改善箇所説明図

基準不適合発生箇所

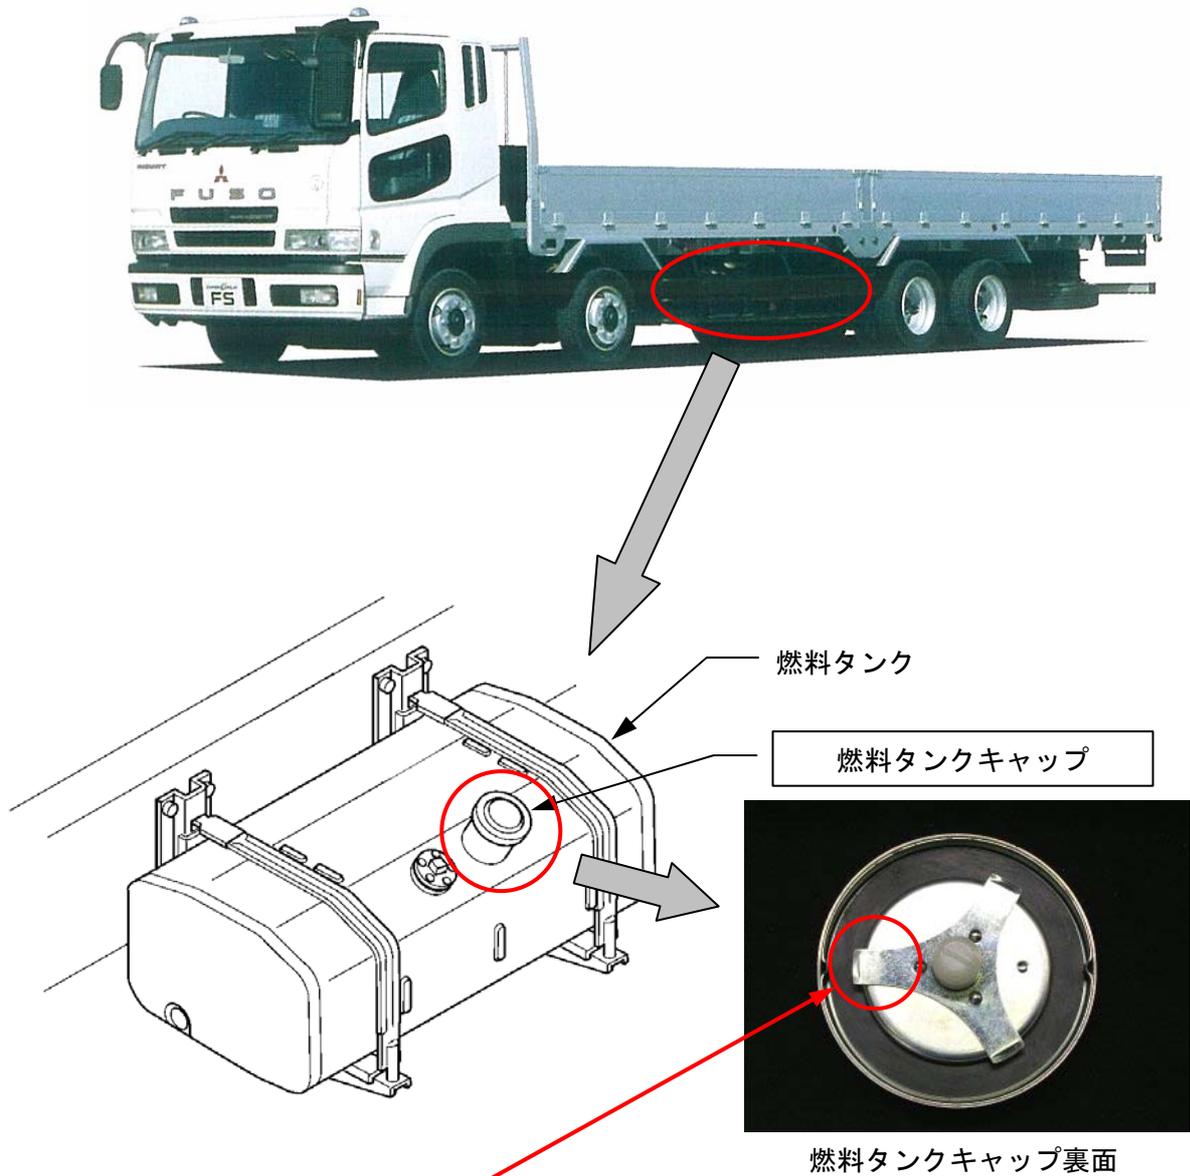
燃料タンクキャップの爪部の硬度が不足しているものがあるため、使用過程において当該爪部が変形し、キャップの保持力が低下するものがある。そのため、そのままの状態で使用を続けるとキャップの保持力がなくなり、燃料が漏れるまたは、燃料タンクキャップが脱落するおそれがある。

全車両、燃料タンクキャップを点検し、不具合品が装着されている場合には良品と交換する。

注：□は、交換部品を示す。
